Turun kaupunginmuseo

Dnro 3272-2025
(11 05 02)Naantalin kaupunki
Tekniset palvelut
PL 43
21101 Naantali

Lausunto Kaivokadun rakennussuunnitelmasta, Kaivokadun kaivon kunnostuksesta sekä Kaivokadun ja Tullikadun keskiaiheen ideasuunnitelmasta, Naantali

Arkeologista valvontaa edellyttävät alueet merkitty punaisella rajauksella.

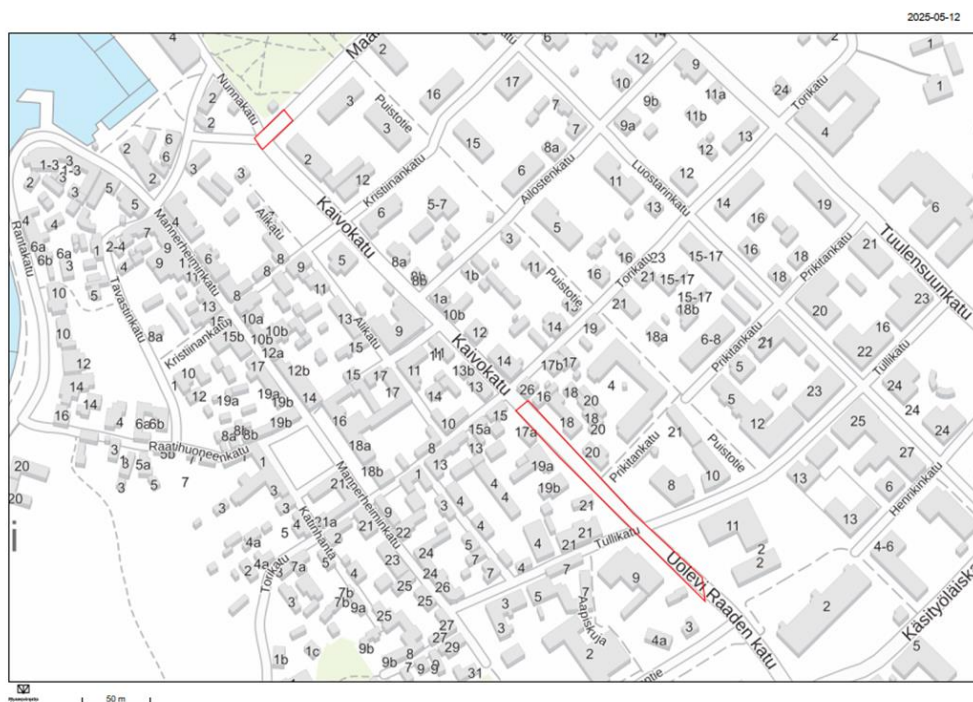
Muinaisjäännösalueella on maaperään kajoavissa toimenpiteissä oltava mu-
kana arkeologinen valvonta. Arkeologinen valvonta on maanrakennustöiden
yhteydessä tehtävä arkeologinen tutkimus, jossa mahdollisesti esiin tulevat
kiinteään muinaisjäännökseen kuuluvat rakenteet ja kerrostumat tutkitaan ja
dokumentoidaan ja löydöt taltioidaan. Mikäli orgaanisia kulttuurikerroksia jää
kaivannon pohjalle, kun tarvittava kaivussyvyys on saavutettu, on ne suojat-
tava tuhoutumiselta. Jos säilynyttä kulttuurikerrosta jää kaivannon pohjalle ≤
30 cm, tulee kulttuurikerrokset tutkia steriiliin pohjaan saakka.

Dokumentoinnin ajaksi konekaivu on keskeytettävä. Arkeologin on oltava pai-
kalla, kun muinaisjäännöksen alueella kaivetaan.

Konekaivua valvotaan töiden edetessä ja se hidastaa säilyneisyydestä ja do-
kumentointitarpeesta riippuen ”normaalia” maan kaivamista ajoittain / jonkin
verran. Yhteistyön toimiminen maanrakennusurakoitsijan ja arkeologien välillä
tärkeää.
